Godkjent planendring 2127-1 - Nye Veavågen skole - Utsvaring av klage

Hovedutvalg teknisk og miljø godkjente i møte 06.09.22 endring av reguleringsplan for Nye Veavågen skole. Godkjenning i henhold til plan- og bygningslovens § 12-14.

I bestemmelser til gjeldende kommuneplan for Karmøy heter det i Kap 6.5 Nyere tids kulturminner:

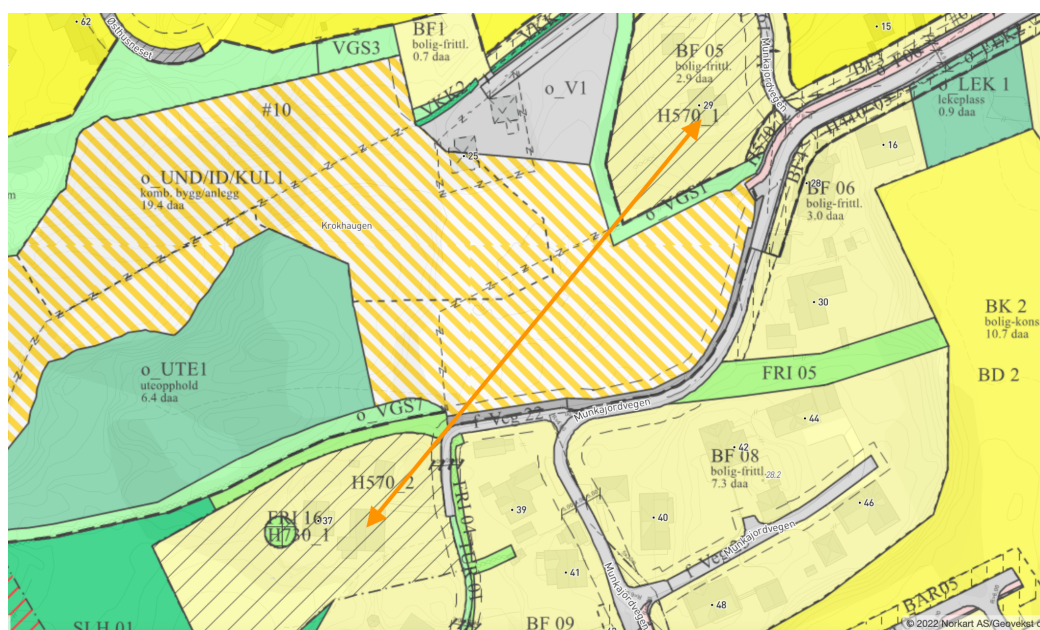
“Endret plassering av bygg medfører en langt mindre tilpasning av bygg til miljø. Vår eiendom utgjør sammen med naboeiendom et kulturmiljø vernet som H570 sone. I tillegg ligger det en vernet gård (H570) hvor det også er en Fredet bautastein (KmlID 54198).

Vi kan ikke se at hovedbygg for Nye Vea skole slik det nå er plassert bevarer kulturmiljøet mest mulig autentisk. Tidligere plassering i dalen vestover (Mellom O_Ute1 og o_VGS4) ga en bedre løsning mht kulturmiljøet."

Klagen belyser ikke noen nye sider av tematikken ift. merknad til nabovarsel datert 29.9.2022. Refererer til Gnr/bnr. 4/12 m.fl. - Ny skole Veavågen, utsvaring av merknad, datert 5.10.2022:

Justert byggegrense i sør/øst i plankartet opprettholder planintensjonen om siktakse mellom og "luft" rundt de to historiske gårder (H570). Se vedlagt illustrasjon, oransje pil:
